Paris, le 20 juin 2025

Précautions préliminaires Salle LRS

Fig. 1.Emplacement de la rupture solidienne

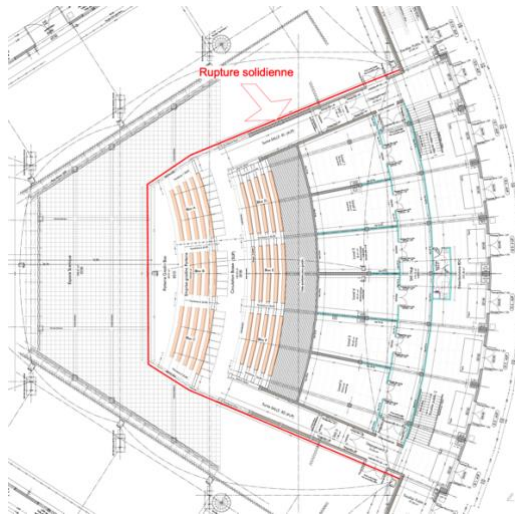
Les chariots ne disposent pas à priori de roulettes souples. Aussi, la scène sera recouverte d'un linoléum (ou équivalent).

Par, ailleurs, afin d'éviter toute liaison solidienne avec les gradins, je propose la réalisation d'une rupture de béton entre scène et gradins selon fig. 1.

Cette rupture sera réalisée par l'interposition d'un « domisol » St Gobain de 20 mm placé verticalement sur toute la hauteur du l'épaisseur du béton.
